福島第一原子力発電所 特定原子力施設に係る実施計画変更比較表（第Ⅱ章 2.35 サブドレン他水処理施設）

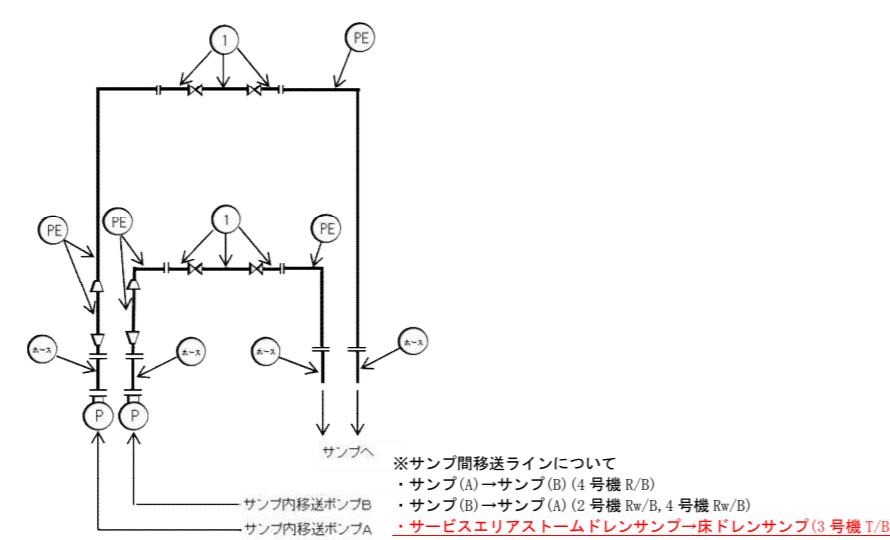
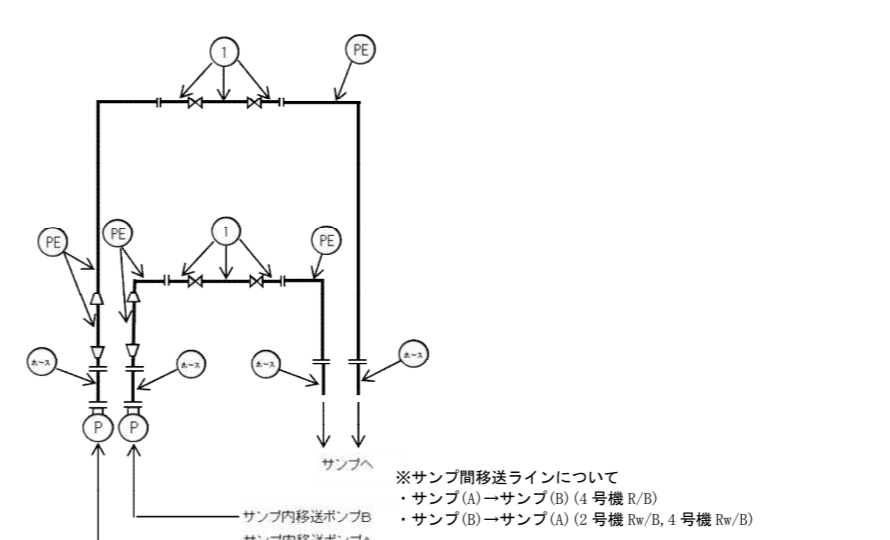
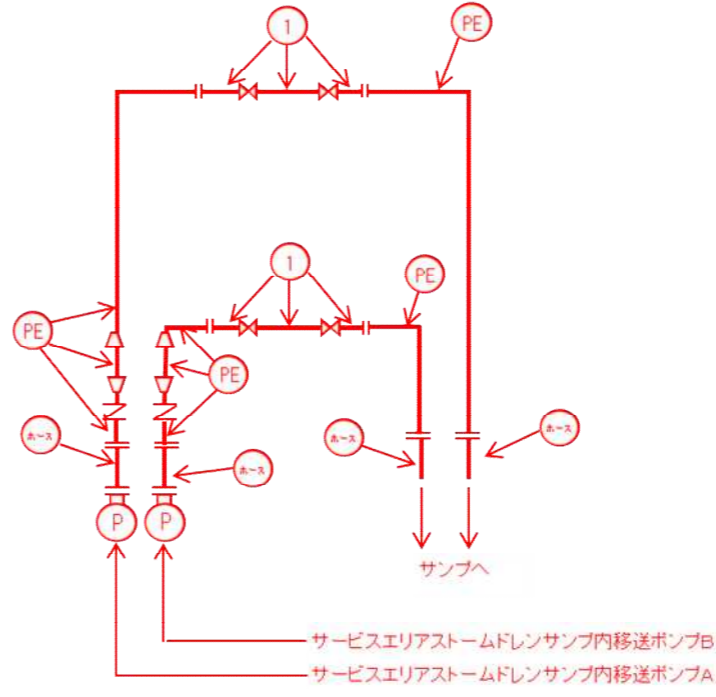
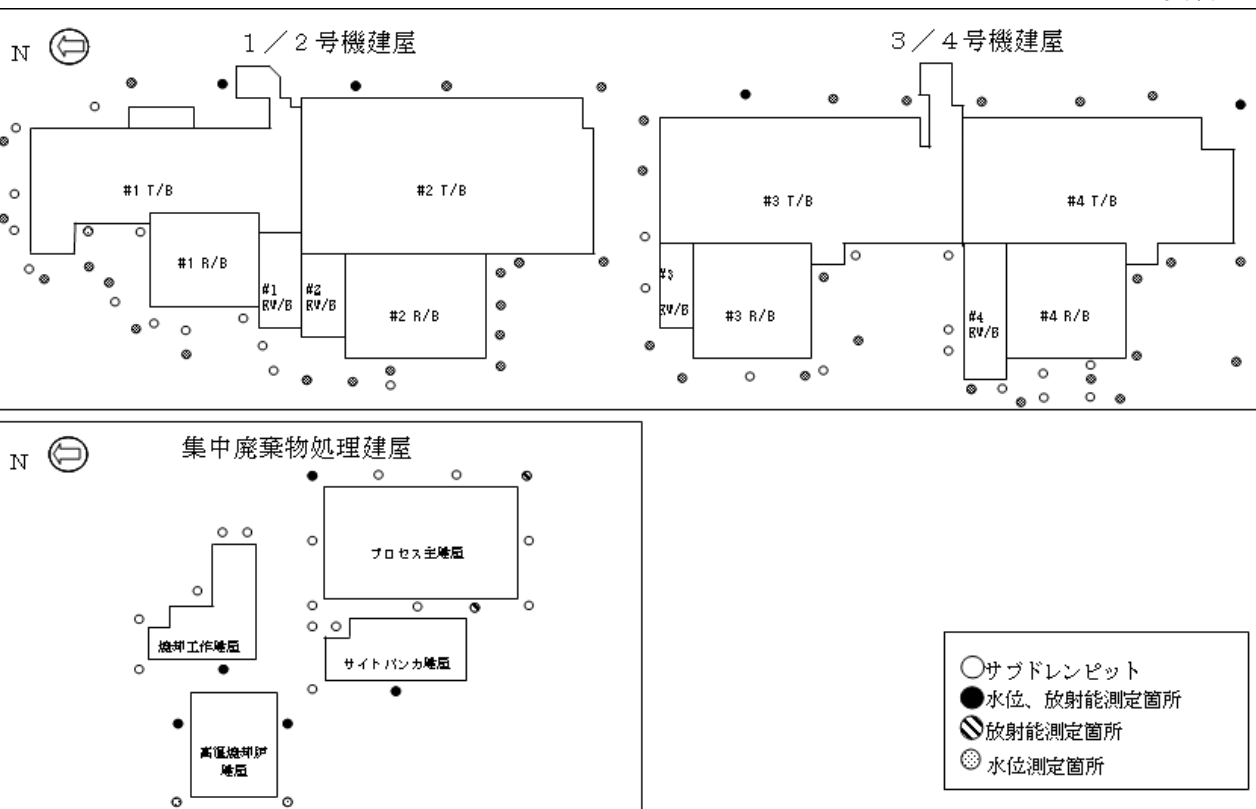
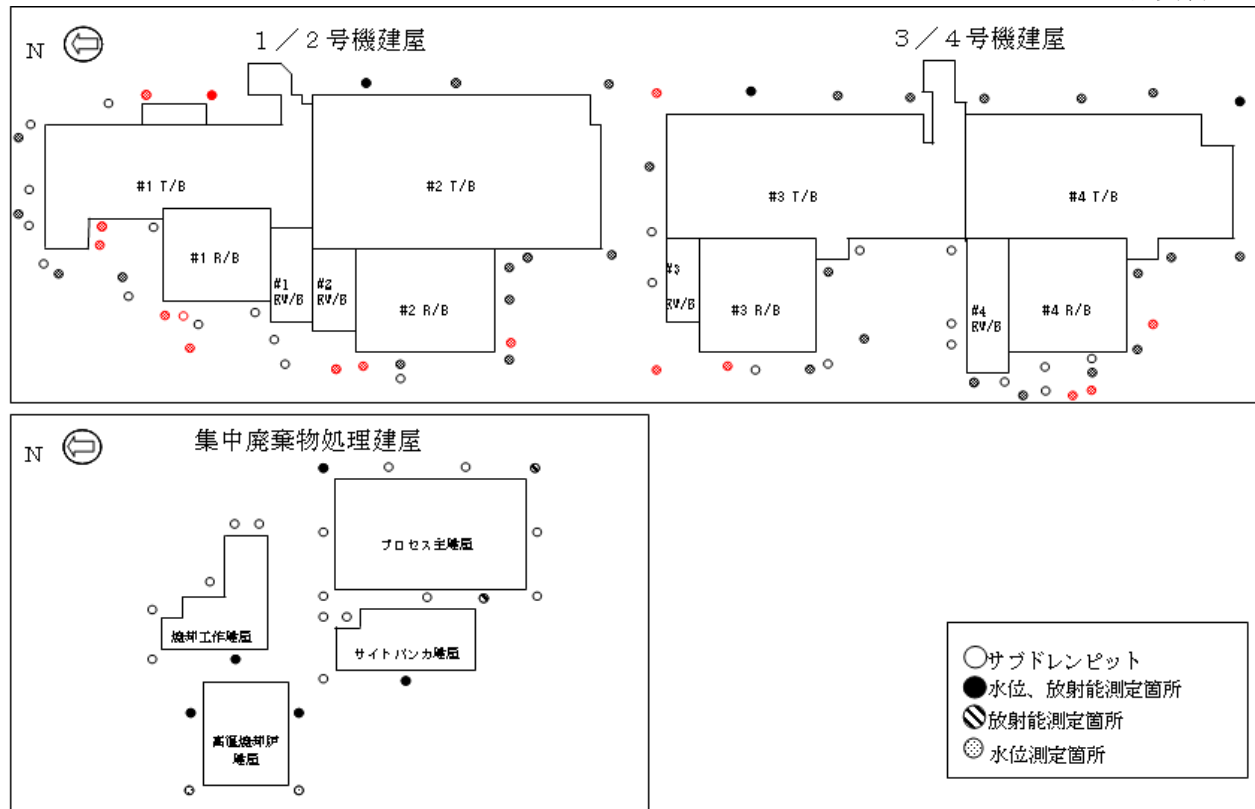
変更前	変更後	変更理由
<p>2.5 汚染水処理設備等</p> <p style="text-align: right;">添付資料-16 別紙(1)</p> <p>(中略)</p> <p style="text-align: center;">※1A, 1Bについては図-1 配管概略図(2/1.1)参照 ※滞留水移送ポンプ(以下、移送ポンプ) ※サンプ(A)滞留水移送ポンプ(以下、サンプ(A)内移送ポンプ) ※サンプ(B)滞留水移送ポンプ(以下、サンプ(B)内移送ポンプ)</p> <p>図-1 配管概略図(1/1.1) (1号機 T/B)</p> <p>(中略)</p> <p>図-1 配管概略図(2/1.1) (1号機 T/B)</p> <p>(中略)</p> <p>図-1 配管概略図(3/1.1) (1号機 R/B)</p> <p>(中略)</p> <p>図-1 配管概略図(4/1.1) (2号機 T/B)</p> <p>(中略)</p> <p>図-1 配管概略図(5/1.1) (2号機 R/B)</p> <p>(中略)</p> <p>図-1 配管概略図(6/1.1) (2号機 Rw/B 3号機 T/B, Rw/B)</p> <p>(中略)</p> <p>図-1 配管概略図(7/1.1) (3号機 R/B)</p> <p>(中略)</p>	<p>2.5 汚染水処理設備等</p> <p style="text-align: right;">添付資料-16 別紙(1)</p> <p>(中略)</p> <p style="text-align: center;">※1A, 1Bについては図-1 配管概略図(2/1.2)参照 ※滞留水移送ポンプ(以下、移送ポンプ) ※サンプ(A)滞留水移送ポンプ(以下、サンプ(A)内移送ポンプ) ※サンプ(B)滞留水移送ポンプ(以下、サンプ(B)内移送ポンプ)</p> <p>図-1 配管概略図(1/1.2) (1号機 T/B)</p> <p>(中略)</p> <p>図-1 配管概略図(2/1.2) (1号機 T/B)</p> <p>(中略)</p> <p>図-1 配管概略図(3/1.2) (1号機 R/B)</p> <p>(中略)</p> <p>図-1 配管概略図(4/1.2) (2号機 T/B)</p> <p>(中略)</p> <p>図-1 配管概略図(5/1.2) (2号機 R/B)</p> <p>(中略)</p> <p>図-1 配管概略図(6/1.2) (2号機 Rw/B 3号機 T/B, Rw/B)</p> <p>(中略)</p> <p>図-1 配管概略図(7/1.2) (3号機 R/B)</p> <p>(中略)</p>	<p>記載の適正化</p> <p>記載の適正化</p> <p>記載の適正化</p> <p>記載の適正化</p> <p>記載の適正化</p> <p>記載の適正化</p> <p>記載の適正化</p> <p>記載の適正化</p>

変更前	変更後	変更理由
(中略)	<p>(中略)</p>  <p>サービスエリアストームドレンサンプ内移送ポンプB サービスエリアストームドレンサンプ内移送ポンプA</p> <p>図-1 配管概略図 (12/12) (サンプ間移送ライン(3号機 T/B))</p> <p>(中略)</p>	<p>配管の構成を一部変更</p>

添付資料-1

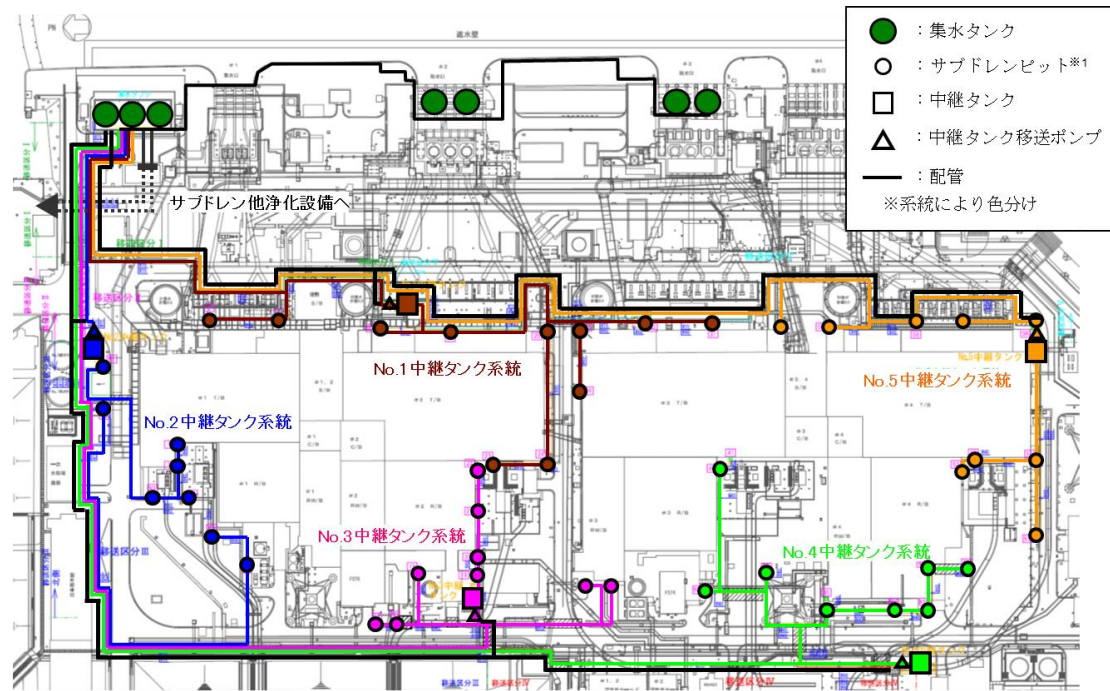
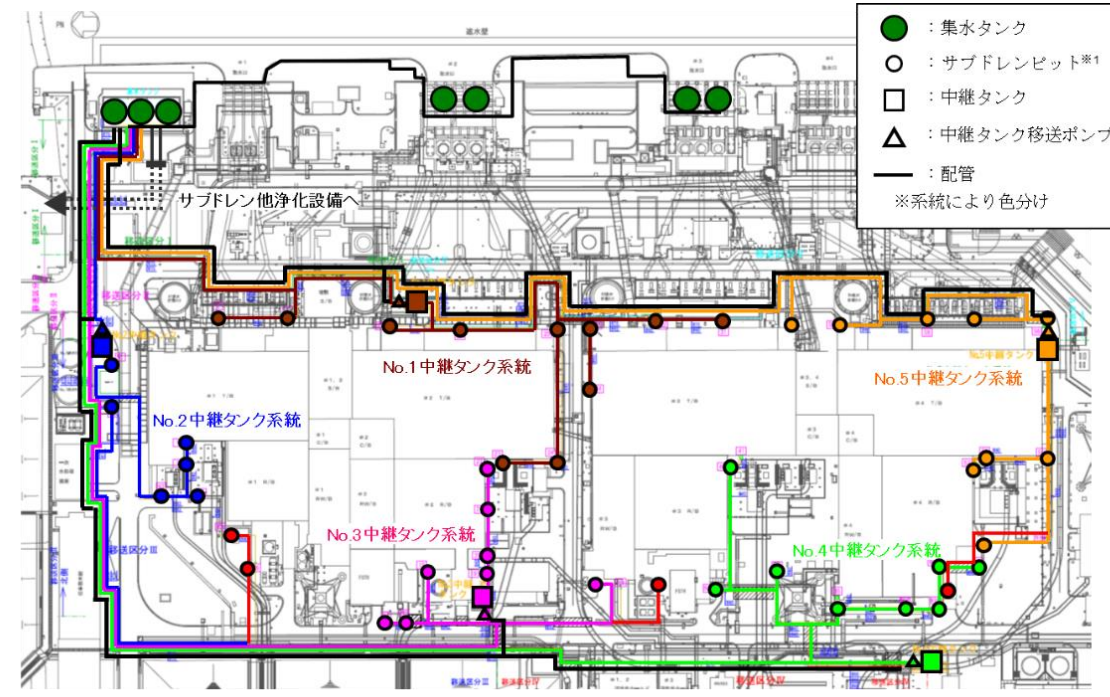
サブドレンピットの復旧に伴い系統図内のピット追加

サブドレンピットの復旧に伴い水位計台数の見直し

※1 揚水ポンプおよび水位計は、サブドレンピット内部に設置されている。(揚水ポンプ:各ピットに1台ずつ、計46台、水位計:各ピットに2台ずつ、計92台)

図-4 配管概略図 (1/3)

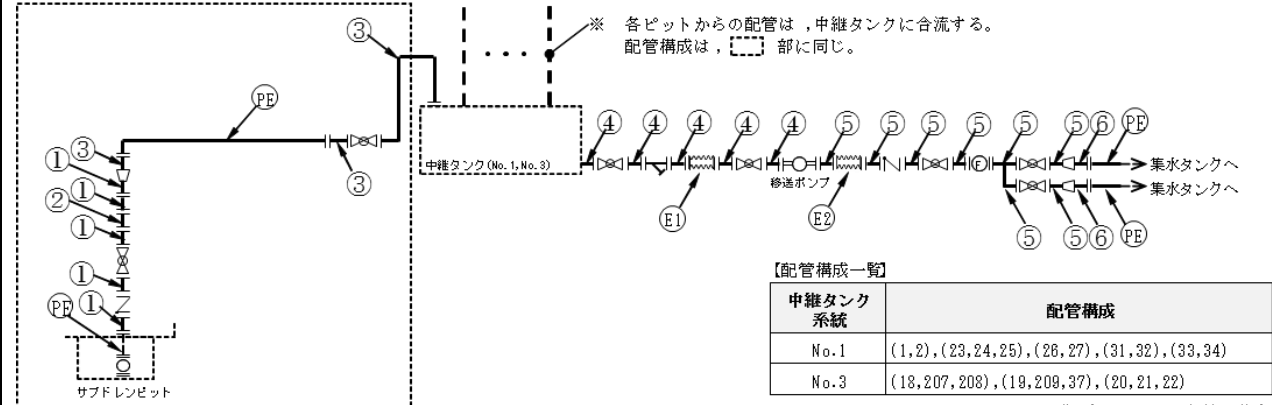
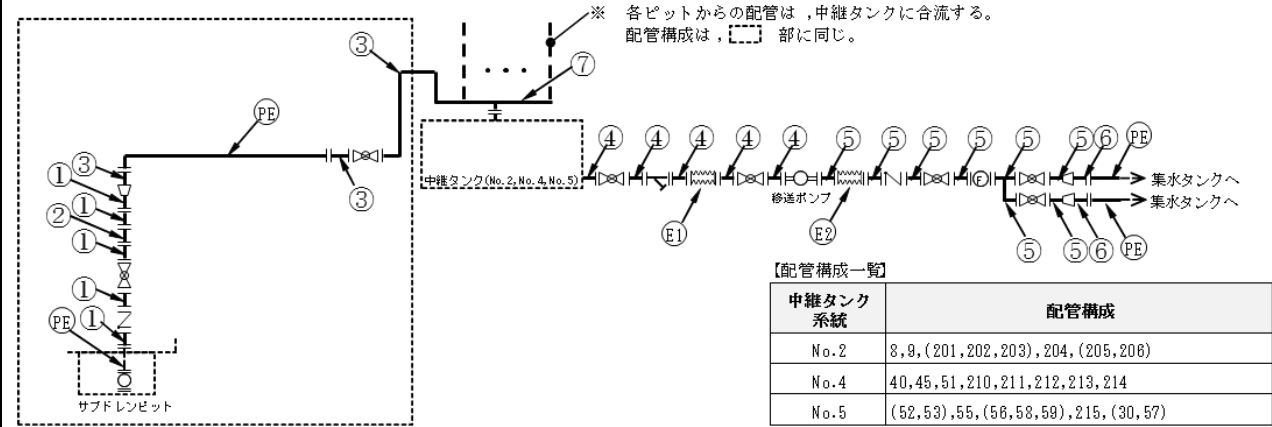
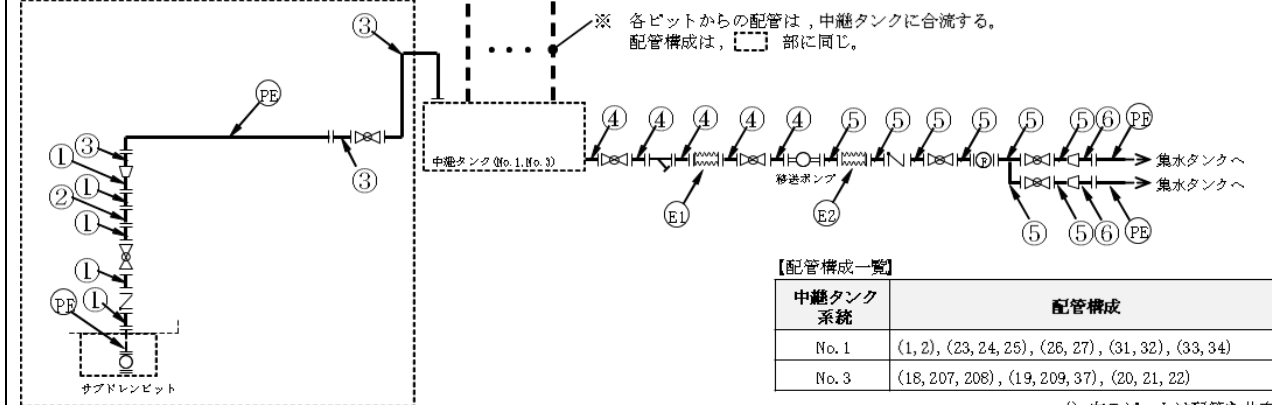
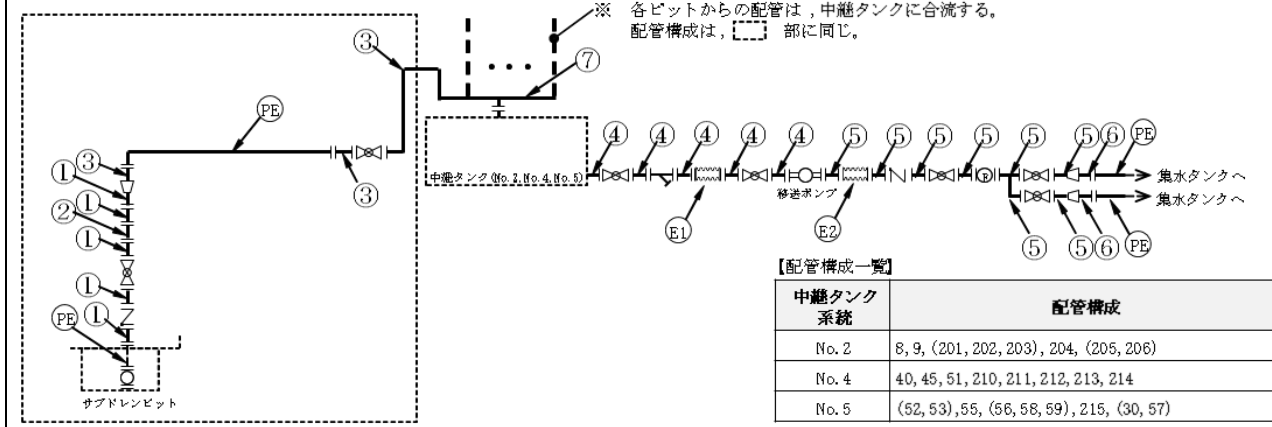
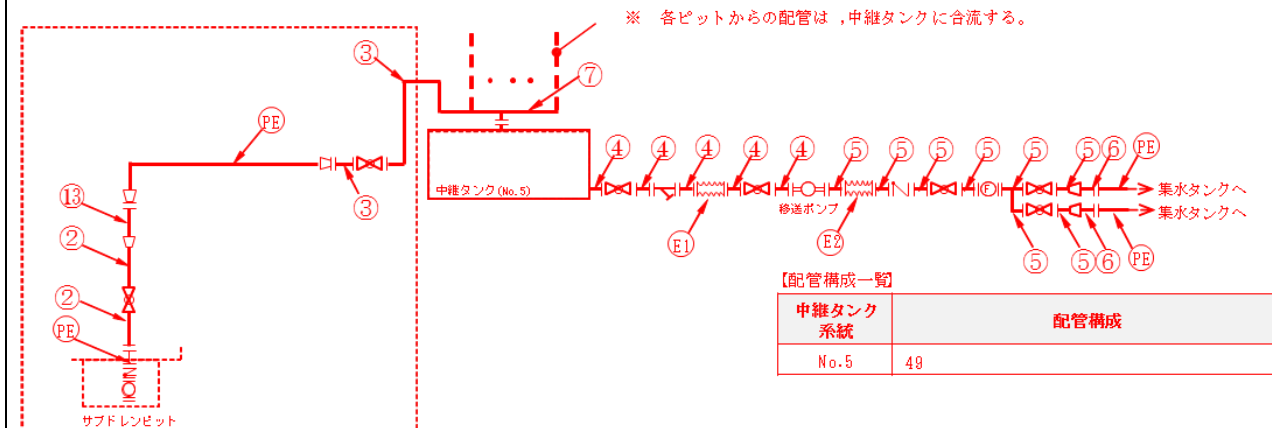
サブドレンピットの復旧に伴い配管構成一覧の見直し

(c) ヘッダ有り (No.49)

図-2 建屋内外の水位比較範囲

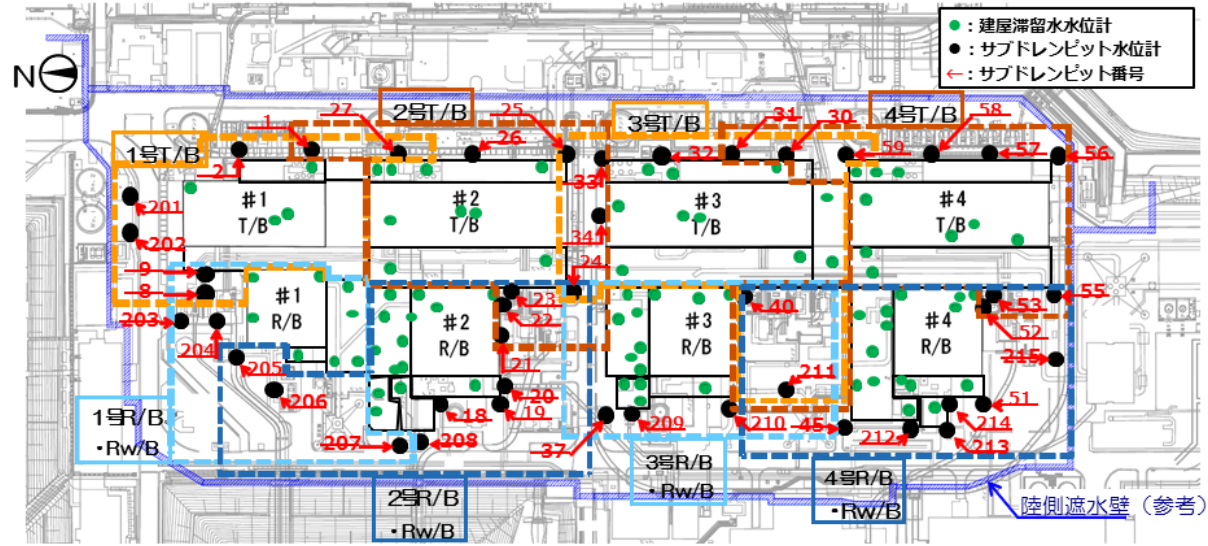
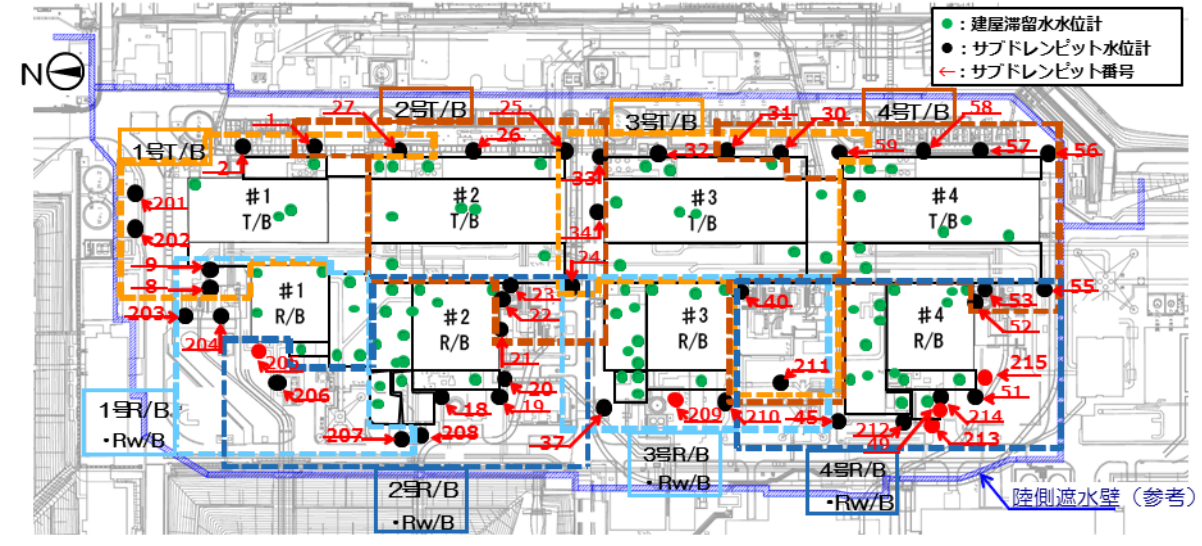
建屋内外の水位比較範囲への
 復旧ピットの追加および記載
 の適正化
